TÍTULO ÚNICO AMBIENTAL

Nº TUA	TUA20220826001989
REQUERENTE	METROPOLITANO DE LISBOA EP
Nº DE IDENTIFICAÇÃO FISCAL	500192855
ESTABELECIMENTO	PROLONGAMENTO LV SÃO SEBASTIÃO - ALCÂNTARA
CÓDIGO APA	APA08483883
LOCALIZAÇÃO	Rua 5 de Abril
CAE	49310 - Transportes terrestres, urbanos e suburbanos, de passageiros

**Declaração de Impacte Ambiental
(Anexo ao TUA)**

Designação do projeto	Prolongamento da Linha Vermelha entre São Sebastião e Alcântara
Fase em que se encontra o projeto	Estudo Prévio
Tipologia do projeto	Alínea h) do n.º 10, do Anexo II do Decreto-Lei n.º 151-B/2013, de 31 de outubro, na sua atual redação
Enquadramento no regime jurídico de AIA	Artigo 1.º, n.º 3, alínea b), subalínea i) do Decreto-Lei n.º 151-B/2013, de 31 de outubro, na sua redação atual
Localização (concelho e freguesia)	Concelho de Lisboa, nas freguesias de Avenidas Novas, Campolide, Santo António, Campo de Ourique, Estrela e Alcântara
Identificação das áreas sensíveis	ZEP do Conjunto do Palácio das Necessidades; ZEP conjunta do Museu Nacional de Arte Antiga / Igreja de São Francisco de Paula / Edifício do extinto Convento das Trinas do Mocambo / Chafariz da Esperança (no limite desta ZEP); ZEP conjunta da M

Figura 1 - Localização das captações subterrâneas particulares a monitorizar (Fonte – APA/ARHTO e Metropolitano de Lisboa, S.A.)

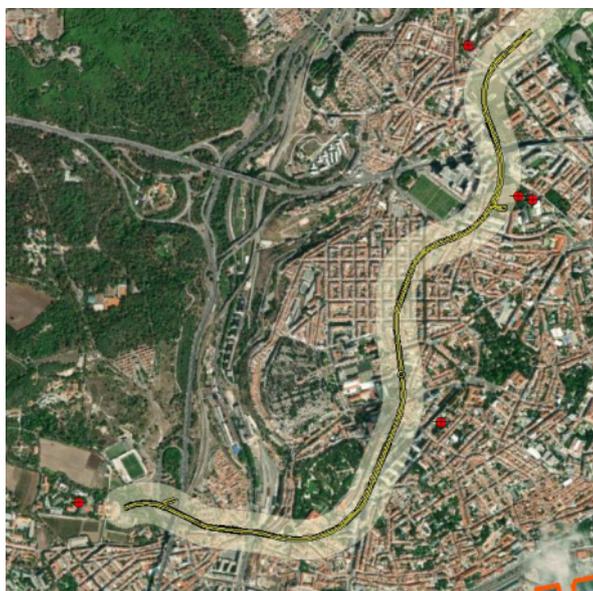
Devem também ser medidas as profundidades dos níveis hidrostáticos (NHE) nas captações particulares com os seguintes Códigos de Utilização, Licença Prévia ou Licença de Exploração: 029/02-DSMA-DMA, CP005847.2016.RH5, CP004762.2014.RH5, CP006590.2016.RH5 e 0508/05-DSGA-DDH, localizadas de acordo com a figura 1.
